改善箇所説明図

フロント電動調節式座席の前側停止部品

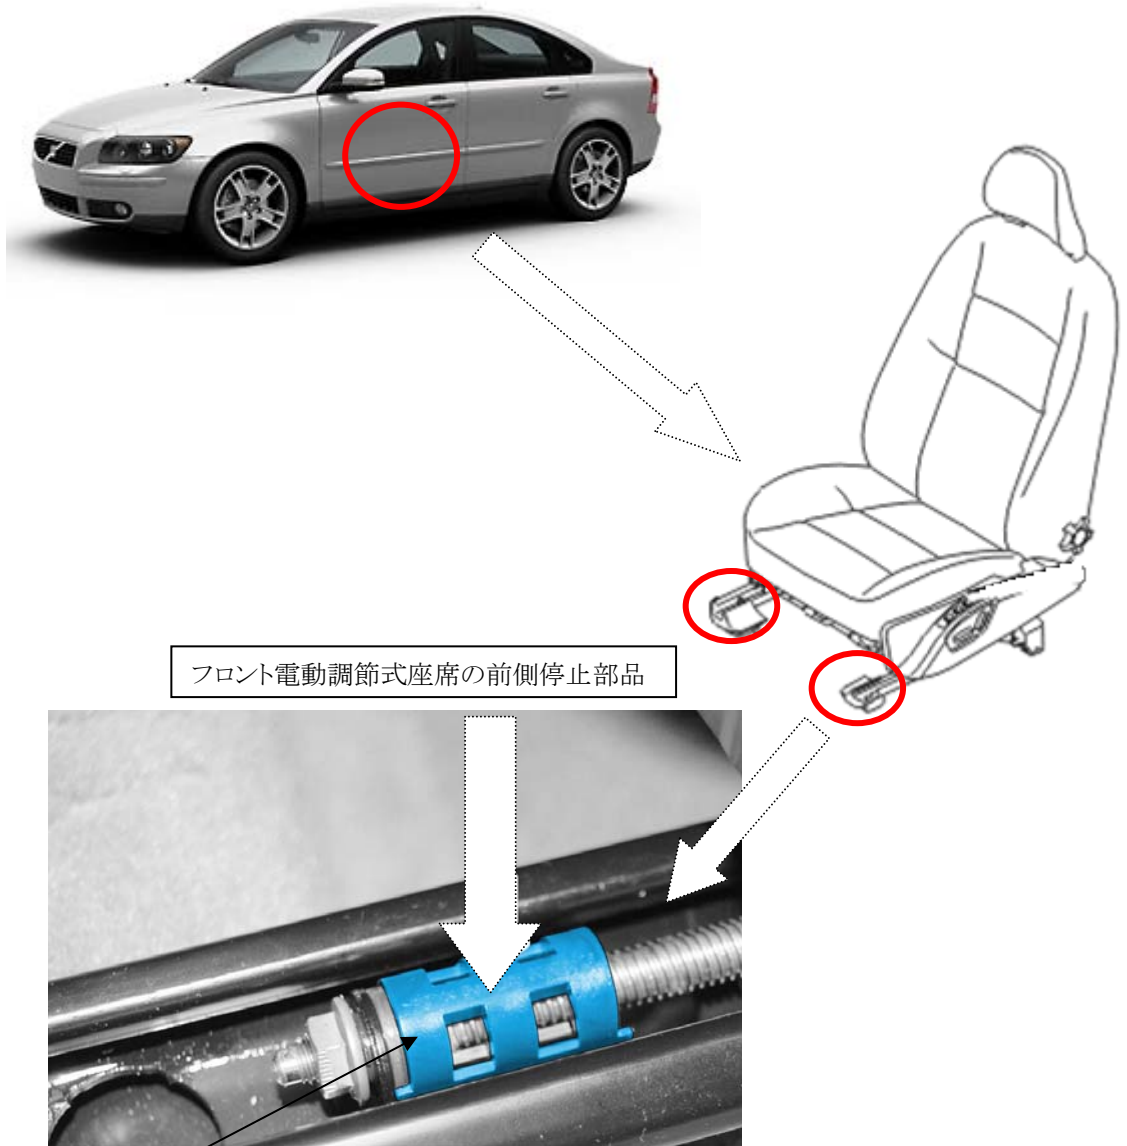
基準不適合発生箇所

フロント電動調節式座席のスライド機構に前側停止部品が装着されずに出荷されているものがあり、座席の固定位置が設計より前側で固定されてしまう場合がある。そのため、当該状態で車両が前面衝突した場合、乗員に危害を及ぼすおそれがある。

改善の内容

全車両、フロント電動調節式座席のスライド機構に前側停止部品が装着されているかを点検し、未装着車両は前側停止部品を取付ける。
